STEIERMÄRKISCHER LANDTAG
LANDESRECHNUNGSHOF

LRH 33 E 5 - 2001/9

**Stichprobenweise technische und kostenmäßige Prüfung
der Bauabwicklung im Bereich Haustechnik des
LKH-Univ.Klinikum Graz,
EBA (Erstuntersuchung, Beobachtung, Aufnahme)
KAGES Projekt Nr. 7015**

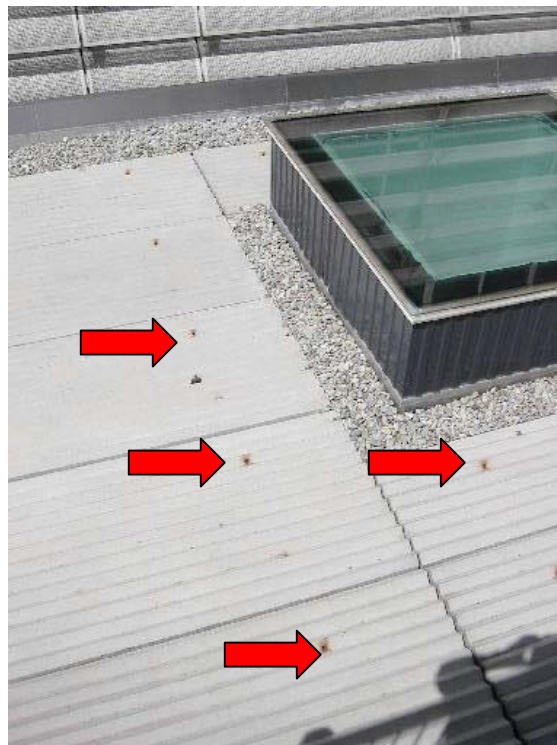
- Bei der Freibeckenanlage sind 2 Dachentwässerungselemente (Dachabläufe) mit einem Nenndurchmesser von 70 mm in die Dachabdichtung eingebunden. Bereits kurze Zeit nach der Fertigstellung der Dachabdichtung waren an der Deckenunterseite - im Bereich der Dachdurchbrüche für die Regenabfallrohre - Wassereintritte bei intensiven Niederschlägen (das Becken war noch nicht gefüllt) in das Gebäudeinnere vorhanden, welche von der ÖBA gerügt wurden.

Nach langwierigen, aufwändigen Untersuchungen wurde unter Einbeziehung eines gerichtlich beideten Sachverständigen im November 2000 festgestellt, dass für die Wassereintritte in das Gebäudeinnere die vor zitierten 2-Dach-Entwässerungselemente (Gullys) verantwortlich waren. Die Schweißverbindungen der Polyäthyleneinzelteile bei den Gullykörpern wiesen Haarrisse auf. Ein Hinweis auf eine Beschädigung der Gullys durch den Einbau bzw. die Anschlussarbeiten wurde nicht vorgefunden. Die im nachhinein festgestellten Schweißnahtmängel, sind mit freiem Auge nicht sichtbar, so dass diese Störungen von den Beteiligten nicht erkannt werden konnten.

- Nach Befüllen des Beckens waren nach kürzester Zeit bei den Ausnehmungen, welche dem Transport und dem „Handling“ der Fertigteilbetonplatten dienen, Anrostungen festzustellen.

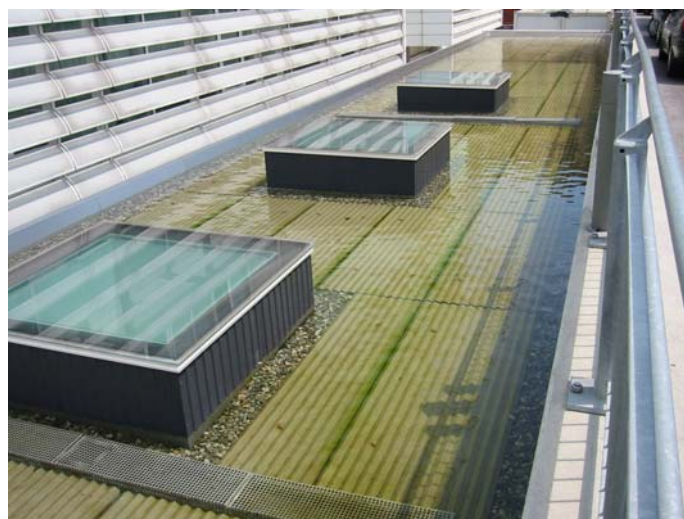
- In diversen Probetrieben traten Geräuschprobleme bei den Einströmdüsen sowie durch notwendige Chlorierungen (Algenver-

meidung) Geruchsbelästigungen auf. Diese Geräuschbelästigungen sind vor allem in der Nacht für die Patienten des daneben liegenden Gebäudes (EB I) sehr störend.

- Dem Anlagenbuch (Wasseraufbereitungsanlage) sind beispielsweise vom 30. April 2001 bis 21. August 2001 insgesamt 24 Eintragungen mit Störungsbehebungen, Anlageneinstellungen etc. zu entnehmen. Die Anlage zeigt sich als äußerst wartungs- und reinigungsintensiv. Bei zu starker Chlorierung des Wassers tritt Geruchsbelästigung auf, bei schwacher Chlorierung Algenbildung (siehe nachstehendes Foto).

Die Kritik an der Ausführung des sogenannten „Freibeckens“ richtet sich weniger gegen die ausführenden Firmen und Bauleitungen, sondern es stellt sich prinzipiell die Frage ob ein „architektonisch gestaltetes Freibecken“ auf dem Dach eines, dringende Versorgungsaufgaben zu erfüllenden, Gebäudes generell sinnvoll ist. Der Landesrechnungshof neigt derzeit eher dazu diese Frage, auch unter dem Aspekt der schon bisher aufgetretenen Mängel und Probleme, sowie der nichterfolgten Untersuchung der Folgekosten, zu verneinen. Es ist allerdings festzuhalten, dass momentan Versuche laufen, die Wasserqualität mittels „alternativer Behandlungsmethoden“ („Grander – Wasserbehandlung“) zu verbessern.

Der Landesrechnungshof empfiehlt künftig „außergewöhnliche architektonische Lösungen“ schon bei etwaigen Wettbewerben zu hinterfragen und rechtzeitig Folgekostenberechnungen anzustellen.

Der Landesrechnungshof empfiehlt, künftig „außergewöhnliche, architektonische Lösungen“ schon bei Wettbewerben zu hinterfragen und rechtzeitig Folgekostenberechnungen anzustellen. Bei den Wettbewerben der jüngeren Vergangenheit wurde seitens der KAGes sowohl in der Wettbewerbsausschreibung als auch in der Beurteilung (Jury) auf die Vermeidung kostspieliger architektonischer Lösungen besonderes Augenmerk gelegt. In den Jurysitzungen kommen jedoch in erster Linie die städtebaulichen und baukünstlerischen Aspekte für die Beurteilung der Wettbewerbsentwürfe zum Tragen. Die KAGes ist bemüht, in
